(1)給水ポンプオーバーホール(2022年190万円、2030年までに計650万円)

(3) 駐車場シャッター (2020年 80万円。2024年までに計480万円)

① 給水ポンプの構造

ポンプの構造(本機は3段)

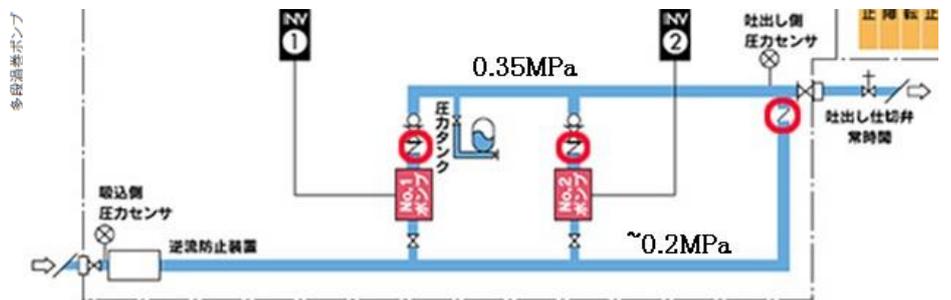
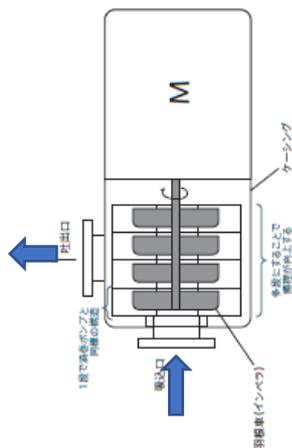
使用中の給水ポンプ:エバラ 50PNAEM3.7 型(管径 50mm, 3.7KW)。多段うず巻きポンプ。

・圧力タンク:封入圧 0.35MPa (3.6kgf/cm² 水柱約 35m)。10lit ダイアフラム式(圧力安定化)

・ポンプ:単独交互運転形。2重系で1台故障しても機能する。2台同時動作はしない。

吸込圧 ~0.2MPa => 吐出圧 0.35MPa

・逆止弁

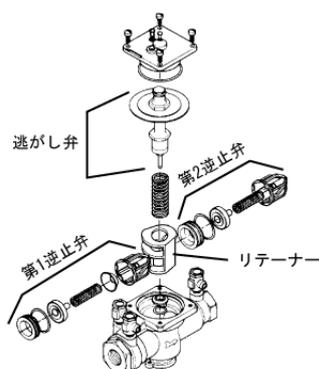
樹脂製。配管内に挿入。

逆止弁の交換時期:樹脂は経年によりしなやかさが無くなり硬化し割れやすくなるので 5 年目以降にポンプのメンテナンスをされるときには一緒に交換することをお勧めします。
